Rettelse i

TIB-S LT

pr. 13.05.2024

40. (Helsingør) - Gilleleje.

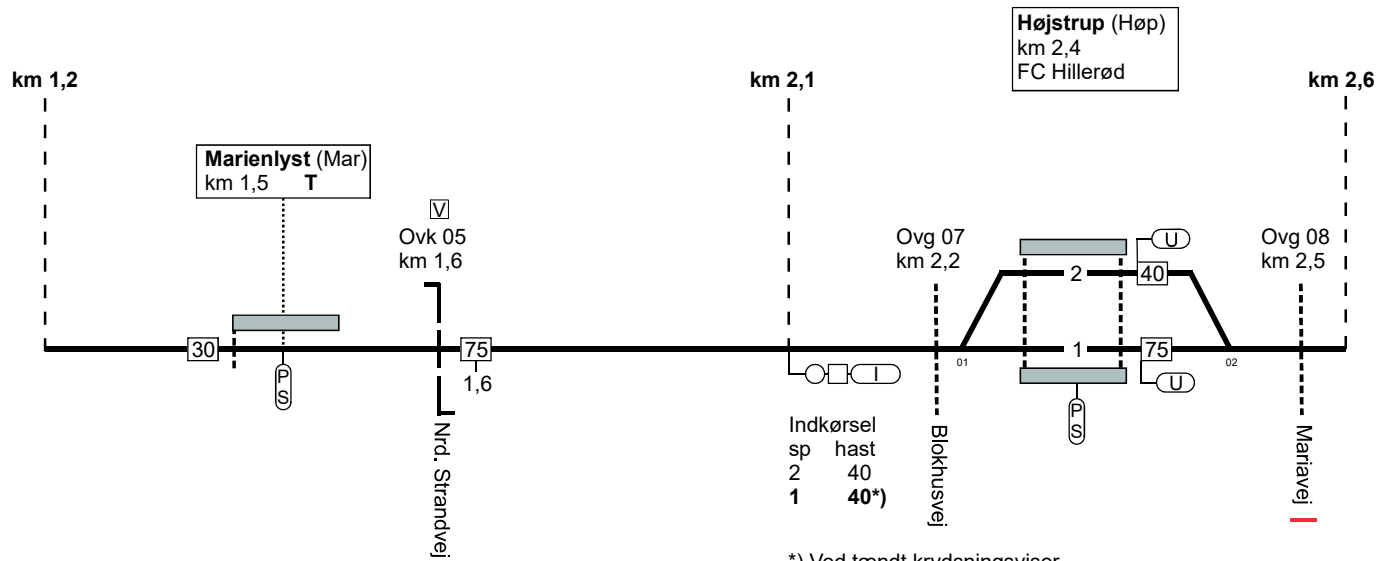
*) Ved tændt krydsningsviser
25 km/t og ved signal køр igennem
75 km/t.

40. Gilleleje - (Helsingør)

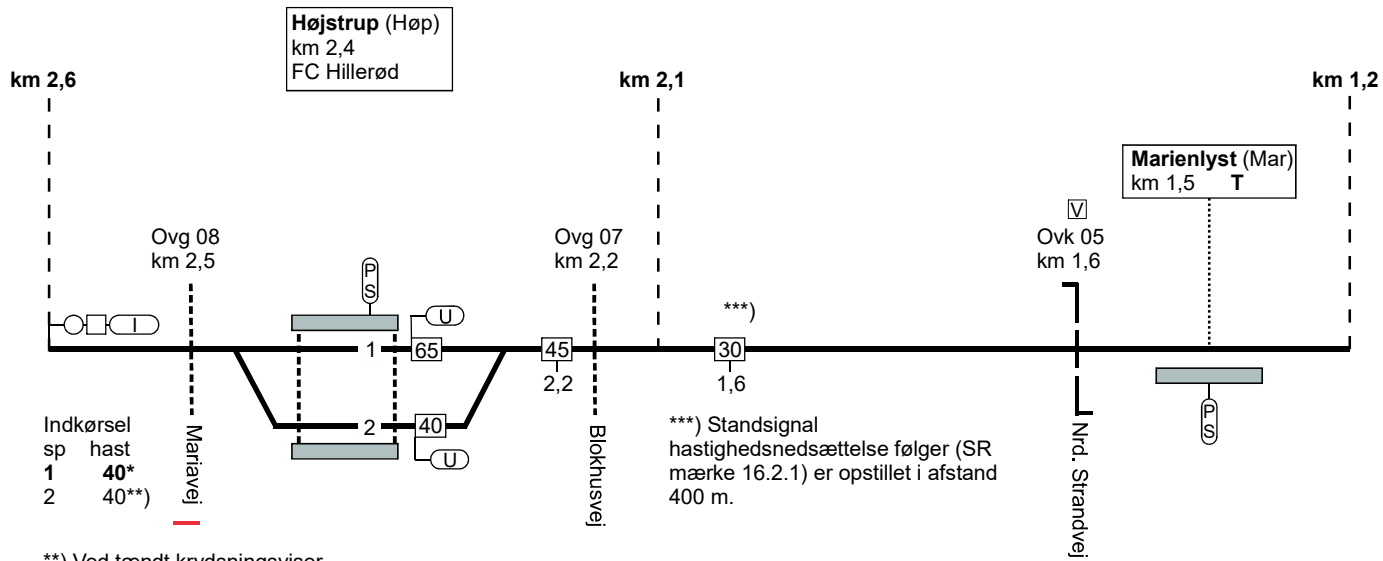
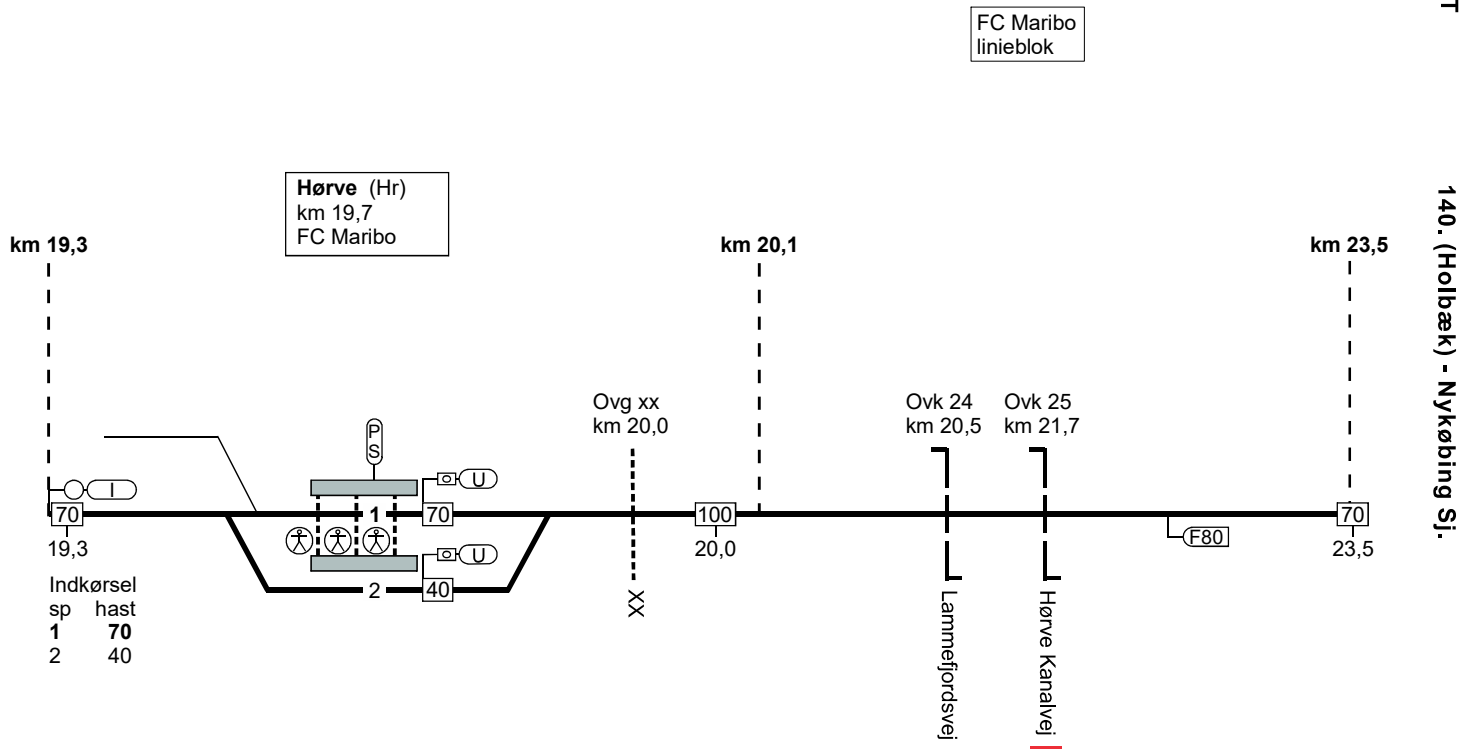
Indkørsel
sp hast
1 40*
2 40**)

***) Ved tændt krydsningsviser
25 km/t
*) Ved signal kør igennem 65 km/t.
